Evaluation du projet « PAP Quartier Hollerich » à Hollerich sur le territoire de la Ville de Luxembourg – Avis concernant le champ d'application et le niveau de détail du rapport d'évaluation

PAP Quartier Hollerich

Avis spécifique du Département de l'environnement sur le champ d'application et le niveau de détail du rapport d'évaluation

Terrains sensibilité archéologique

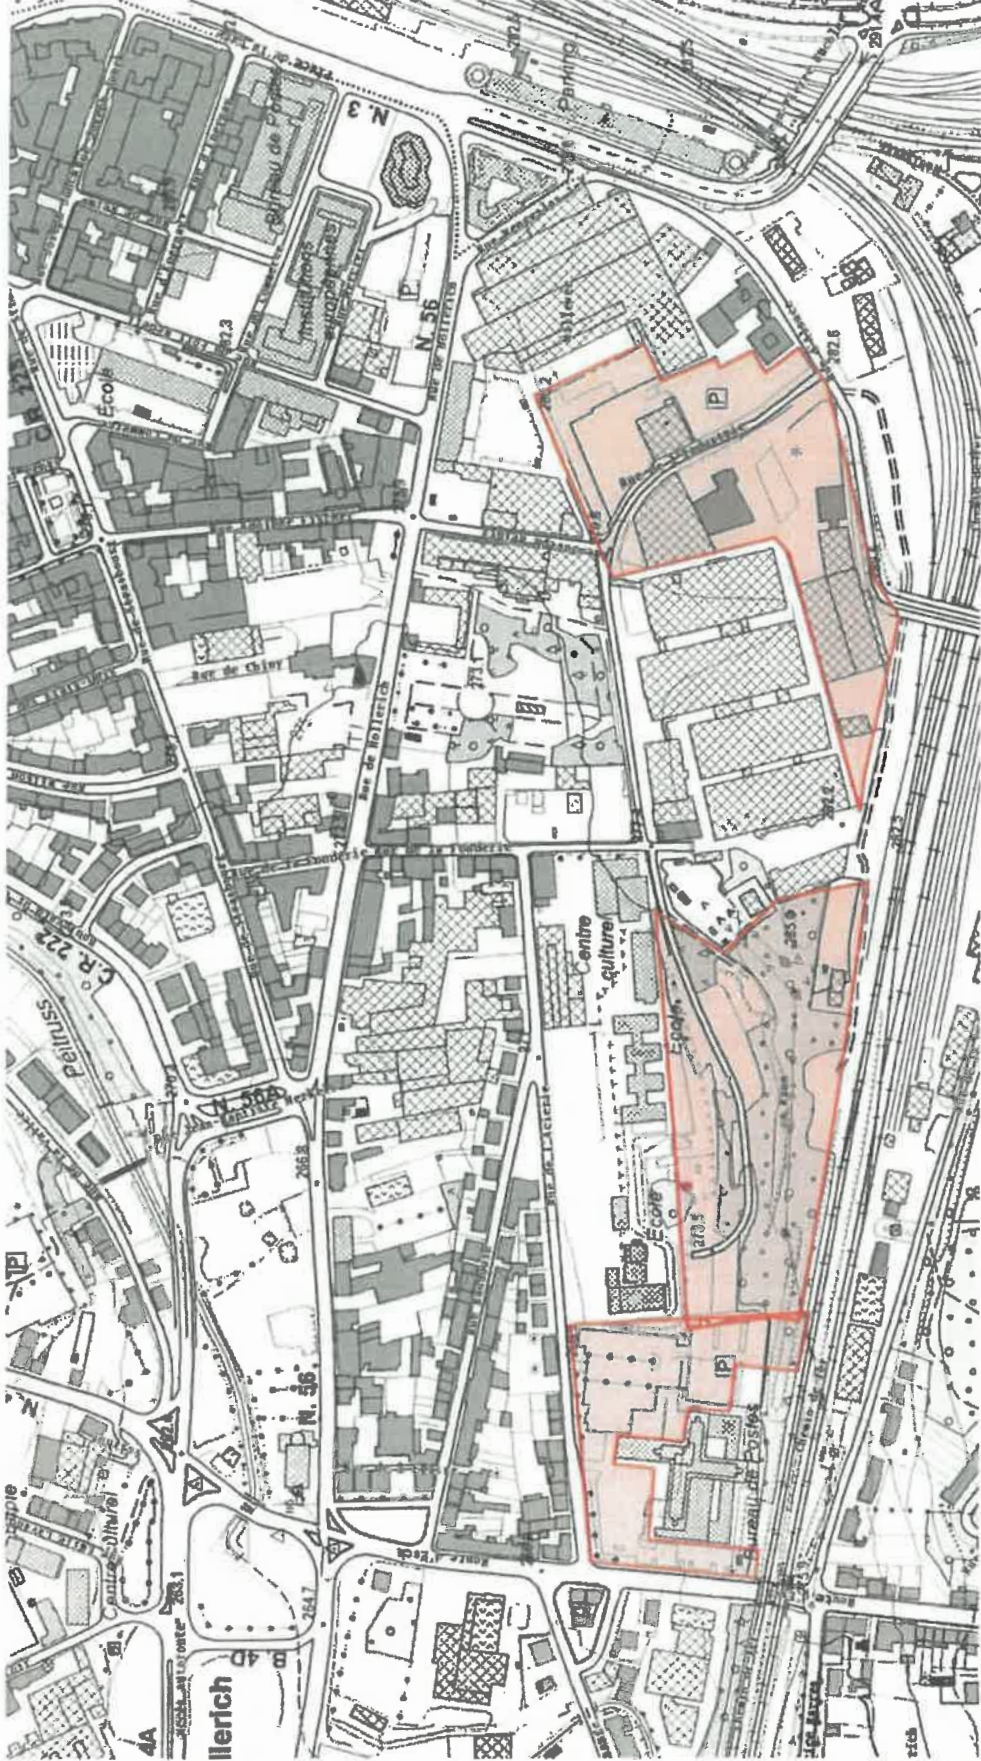
Suite à l'examen de ce dossier, le Centre national de recherche archéologique (CNRA) m'a informé que certains terrains du PAP en question présentent une sensibilité archéologique. Il s'agit en effet des trois terrains suivants (extrait de la carte topographique en annexe):

- A. Les terrains aménagés de parkings, mais également ceux actuellement aménagés de bâtiments sans sous-sol au 5 rue de l'Industrie et 32 rue d'Alsace (parcelles cadastrales : 499/7227, 499/7305, 499/7306, 499/7239, 499/7240, 502/7241, 503,7242, 502/5028, 502/5021, 502/5022, 502/6647, 503/5024)
- B. Le terrain actuellement boisé au lieu-dit « am Bann » (parcelle cadastrale : 449/8083)
- C. Le terrain aménagé de parkings autour de l'actuel Centre Commun de la Sécurité Sociale (parcelle cadastrale : 100/7313)

Afin de pouvoir évaluer précisément la potentialité archéologique de ces terrains et de déterminer la nature, l'ampleur et l'état de conservation des vestiges archéologiques présents, le maître d'ouvrage du PAP est recommandé d'y réaliser une opération d'archéologie préventive sous forme de sondages de diagnostic archéologique. Ces investigations préventives, qui sont à distinguer d'une fouille archéologique, sont à mener préalablement à tous travaux d'aménagement dans le cadre de l'analyse du sol.
